A. AVIS DE L'AUTORITE ENVIRONNEMENTALE SUITE AU SECOND DEPOT DU DOSSIER ET MEMOIRE DE REPONSE

**Avis délibéré de la Mission Régionale
d'Autorité environnementale
de La Réunion
sur la demande d'extension d'une carrière (roches basaltiques et
scories) et l'exploitation d'une installation de concassage
au lieu-dit Piton Villers sur la commune du Tampon**

n°MRAe 2021APREU14

Mémoire réponse

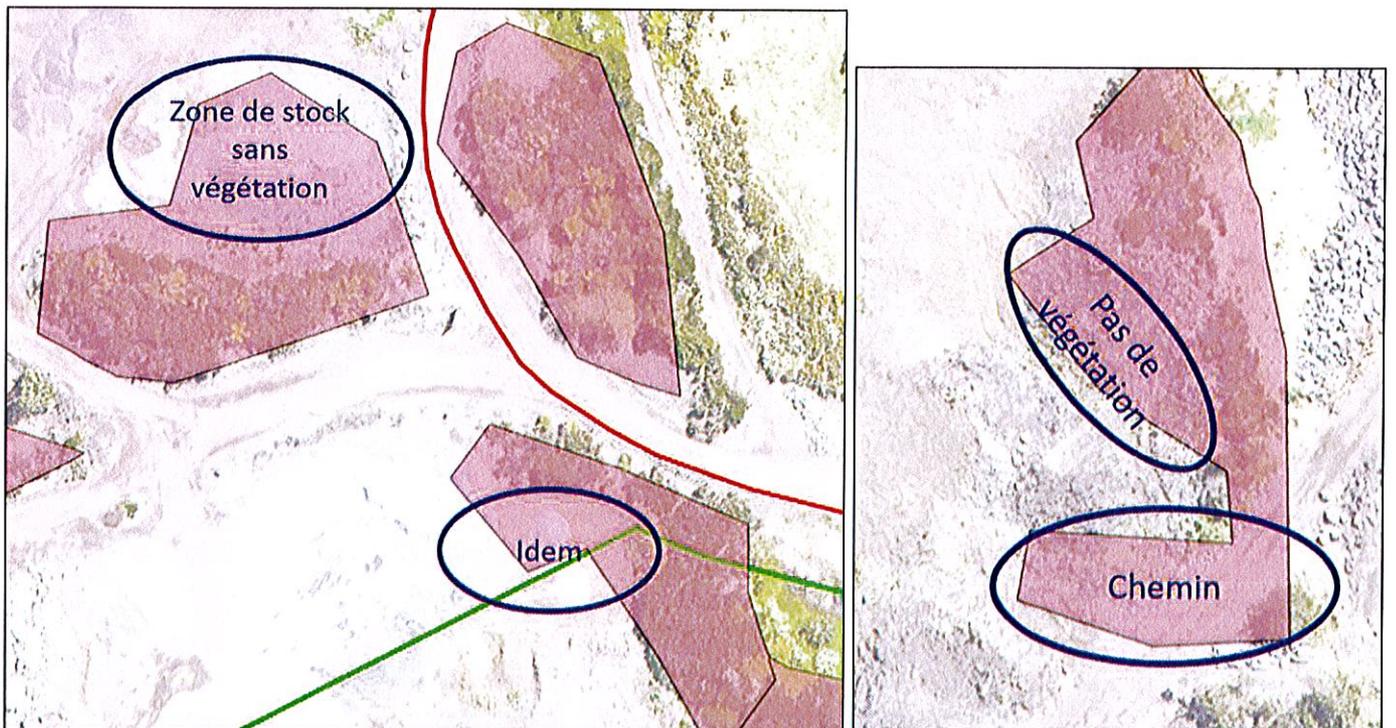
- ***L'Ae recommande préserver les habitats pour les fourrés de montagne à *Erica reunionensis* et forêts d'*Acacia* à *Erica reunionensis* représentant près de 17 % de la surface impactée par le projet ainsi que pour le Tomillar frais à *Erica galloides* présentant sur plus de 1 %.***

La planche suivante localise les fourrés de montagne à *Erica reunionensis*, les forêts d'Acacia à *Erica reunionensis* et le Tomillar frais à *Erica galioides* sur la surface du projet et à proximité.

La protection des habitats au sud du projet, au pied du Piton Villers a déjà été prise en compte comme le mentionne le paragraphe 7.2.1 du Document Administratif et Technique du dossier. Le choix a été fait de contourner ces habitats, de ne pas extraire sur la zone, afin de les préserver.

Certains habitats présentés sur la carte ci-dessus sont de qualité moindre. Les îlots d'habitats situés sur la partie nord du projet, à proximité des stocks seront conservés. L'îlot de végétation au sud de l'installation de traitement a été fait dans le cadre de l'installation et est également conservé.

Localisation de l'habitat typique de zone humide

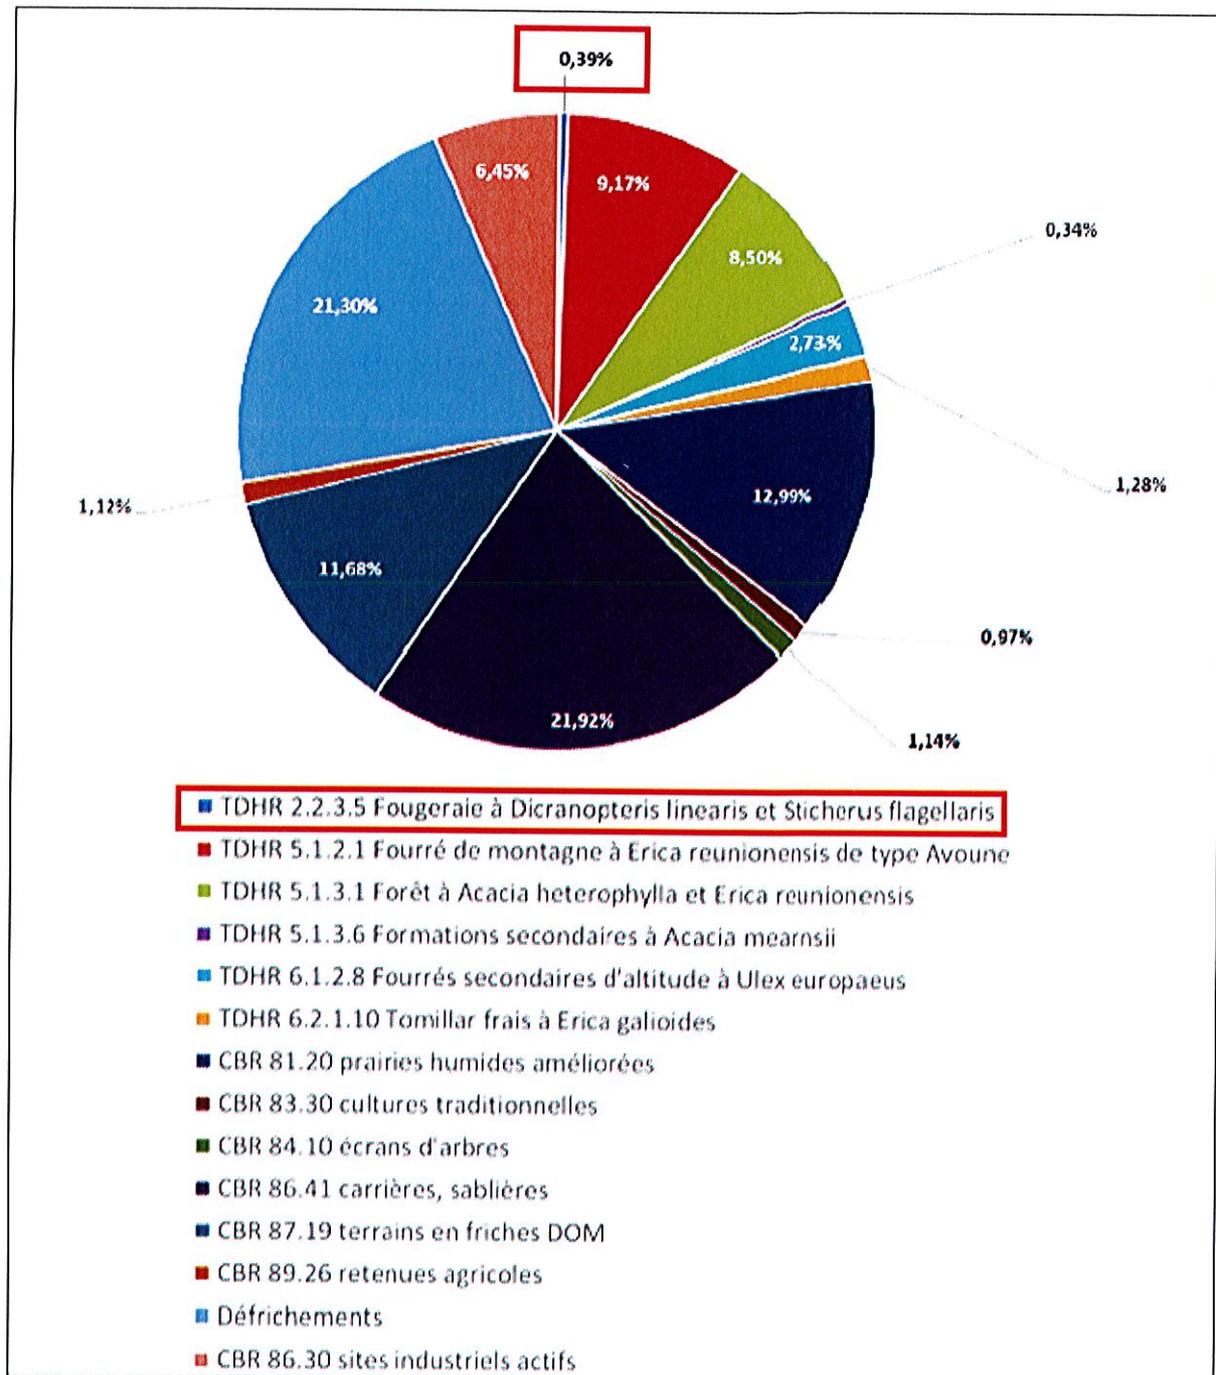
- ***L'Ae recommande d'étayer la prise en compte de l'espace de fonctionnalité des zones humides de la Plaine des Cafres (hydraulique et hydrogéologique),***
- ***L'Ae recommande d'approfondir l'étude des caractéristiques en termes de flore et de sols, afin d'apprécier les zones supplémentaires susceptibles de constituer des zones humides dans le périmètre classé, ainsi que de définir les mesures nécessaires pour leur préservation en phase chantier (protection) voire leur restauration suivant leur état écologique (densification, protocole de suivi, protection contre le pâturage divagant, capitalisation de la connaissance...)***

Concernant la présence de plantes hydrophiles, le diagnostic écologique de la zone n'a relevé qu'un type d'habitats typique des zones humides (habitat marécageux) : Fougeraie à *les rejets linéarisé* et *Stickers flagellais*. Celui-ci couvre 0,39 % (1274 m²) de l'aire d'étude immédiate du projet et est localisée comme suit :

En définitive, les sols du projet ne sont pas hydromorphes et la seule zone présentant des plantes hydrophiles a une surface de 1274 m². Seule cette zone peut donc être considérée comme zone humide.
